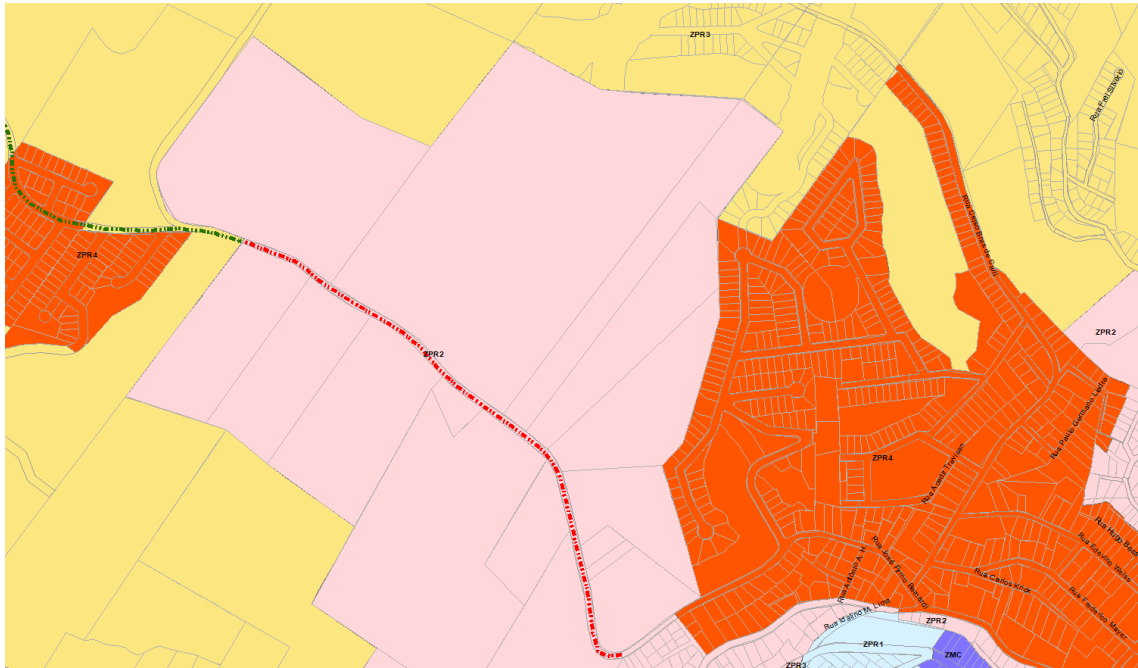
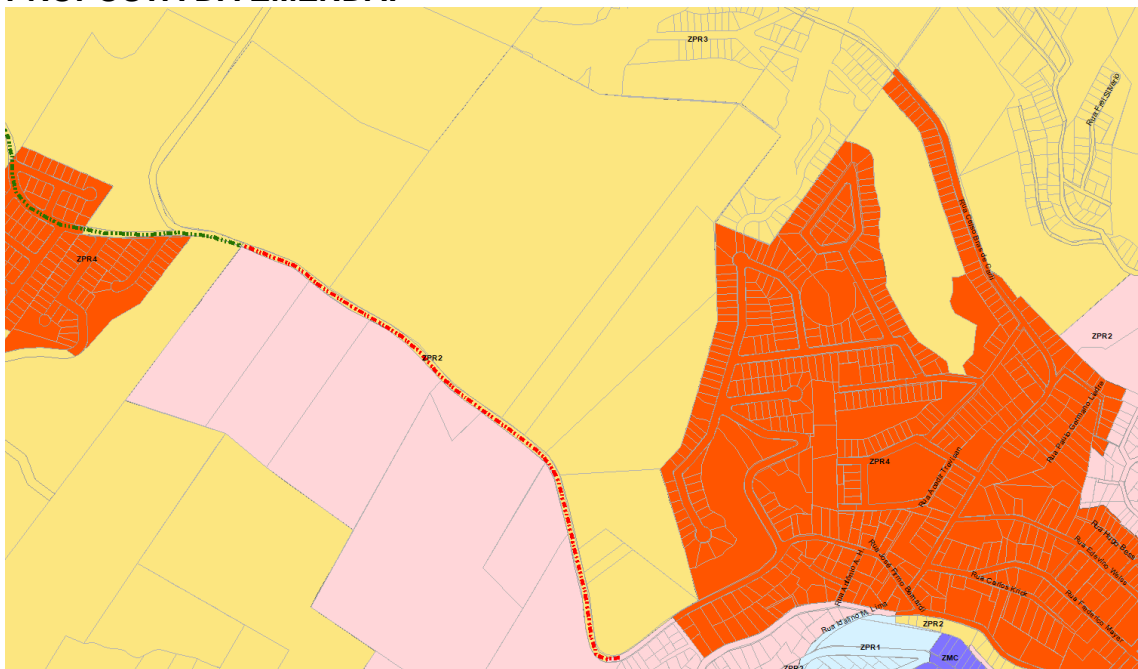
2. Trecho da Rua Firmo Bernardi até o campus II da UNOESC (terrenos atrás do CCS – área atrás do hospital da UNIMED), sendo pedido para alterá-la de ZPR2 para ZPR3;

Justificativa: área de futuro adensamento residencial unifamiliar, mantendo as características do bairro Flor da Serra e que tem gabarito intermediário entre ZPR2 e ZPR4.

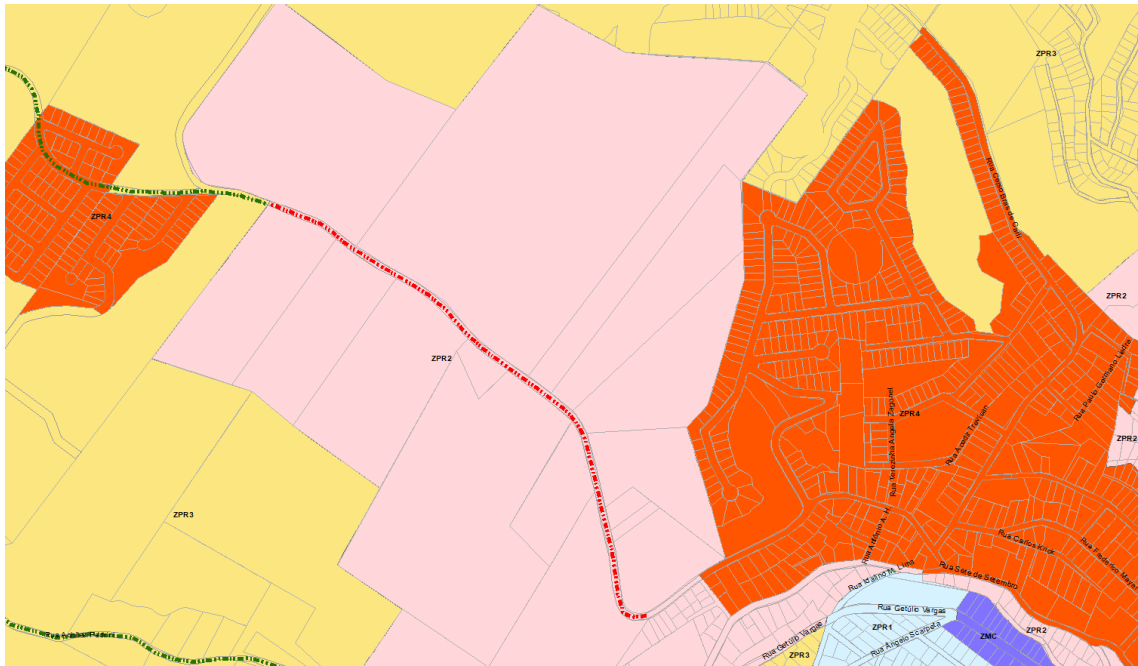
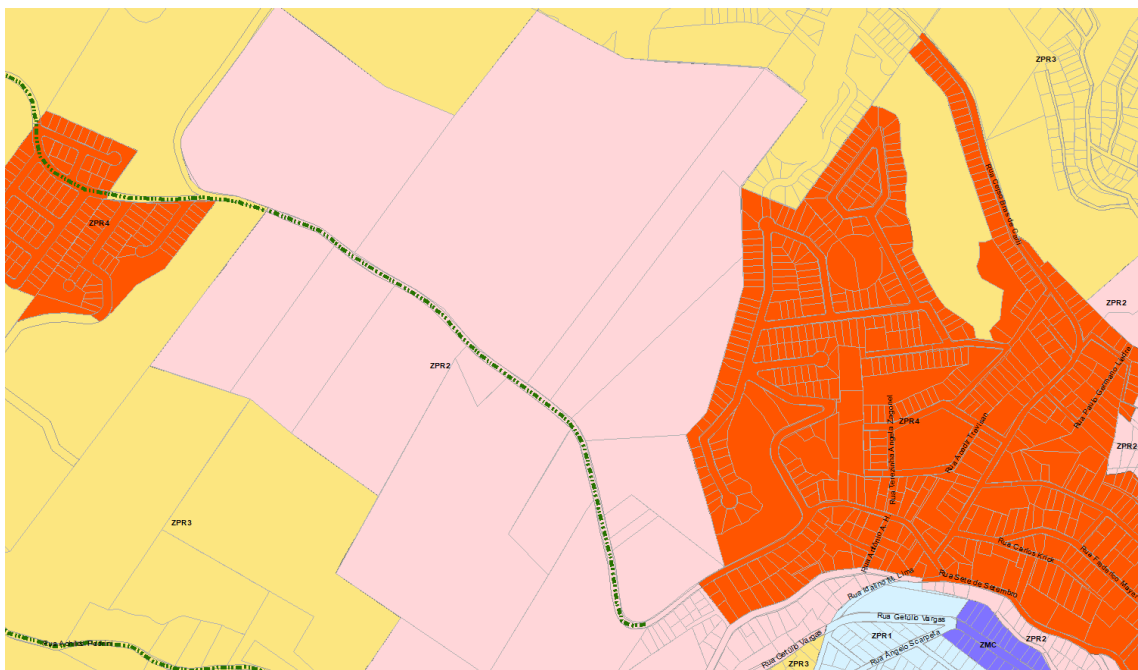
- Alterar o corredor de comércio e serviço da Rua Firmo Bernardi (área do hospital da UNIMED) De CCS1 para o CCS2.

Justificativa: se for alterado o zoneamento da Rua Firmo Bernardi (área do hospital da UNIMED) para ZPR3, o CCS2 representa o dobro de gabarito para a área e fica mais adequado para o zoneamento proposto.

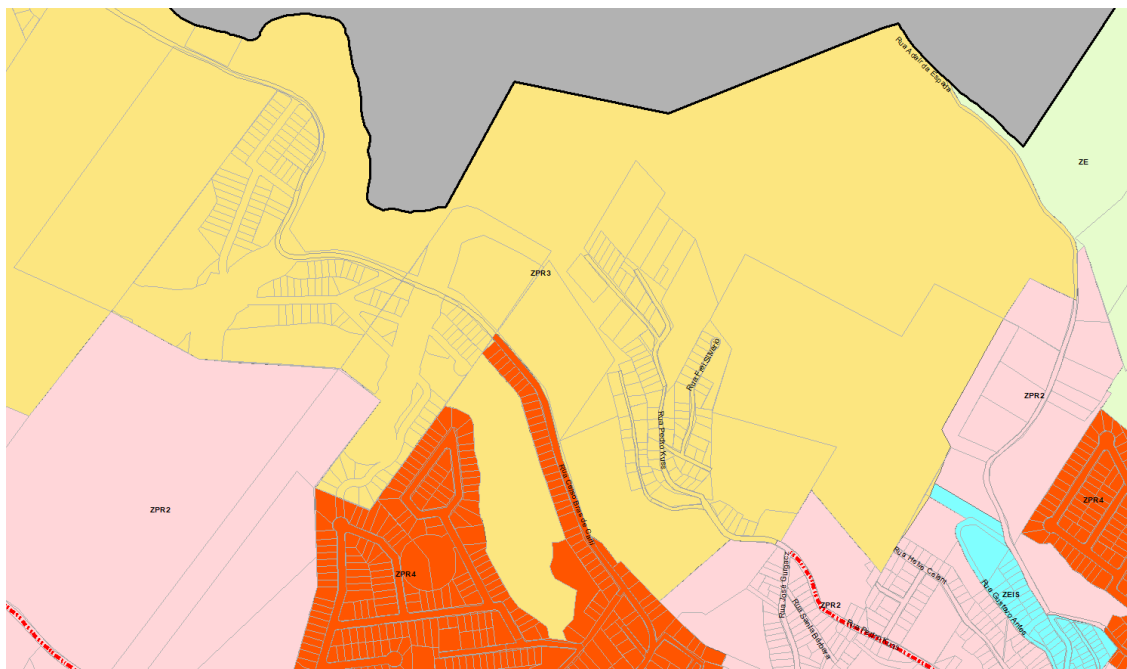
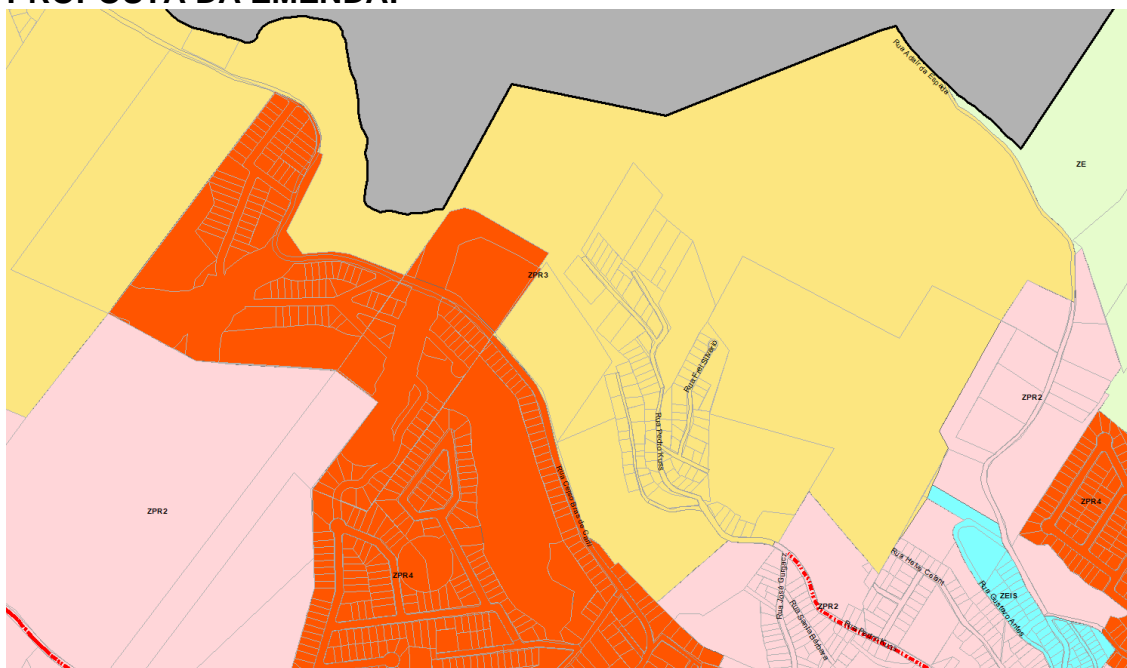
4. solicitou que o loteamento Brisas do Vale 3 e 4 sejam alterados para ZPR4.

Justificativa: adequação da minuta ao desejo dos moradores CFE.

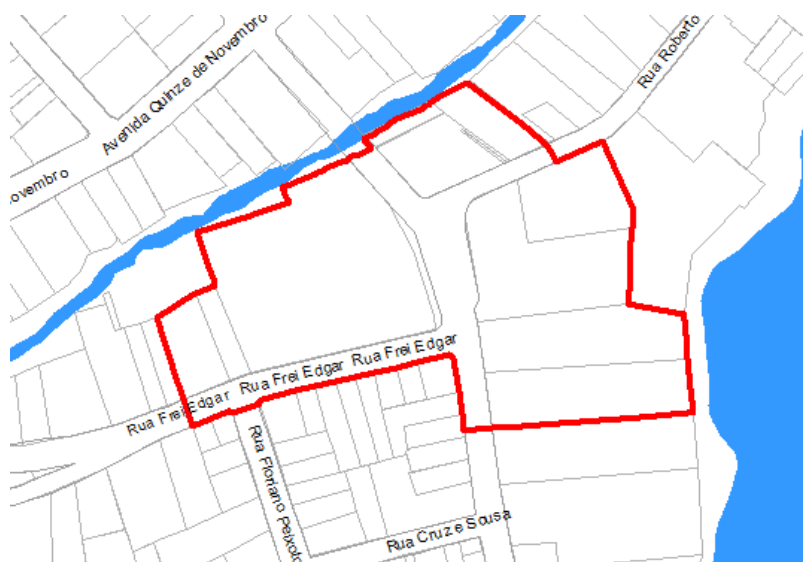
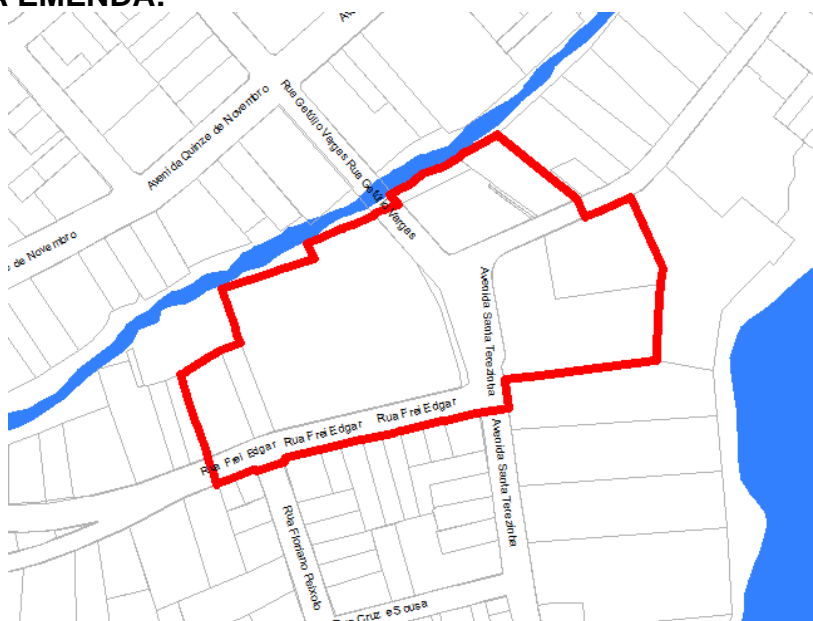
5. Reivindica a exclusão do terreno de matrícula nº4059 (Ninho's e fundos) no projeto de área Cultural, tendo em vista que este, como me foi informado é o único terreno de propriedade particular que restou e considerando o fato dele não interferir no projeto.

6. Reivindica a exclusão do terreno de matrícula nº4059 no projeto de área Cultural.

Considerando que a área não interfere no projeto cultural, considerando que é o único terreno particular que permaneceu incluso no projeto. A família sente e lamenta o rebaixamento do valor do seu terreno.

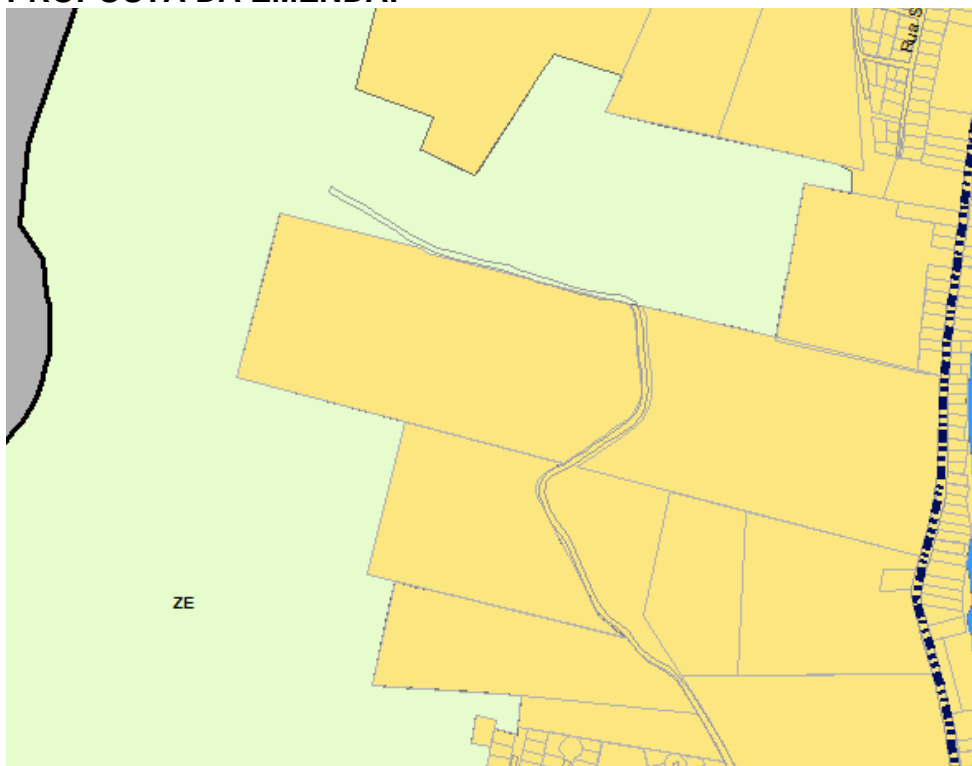
- Alterar zoneamento de terreno na Linha Ferreirinha (terreno família Traiano) para ZPR3, pois o mesmo se enquadra entre duas zonas, a ZPR3 e a ZE.
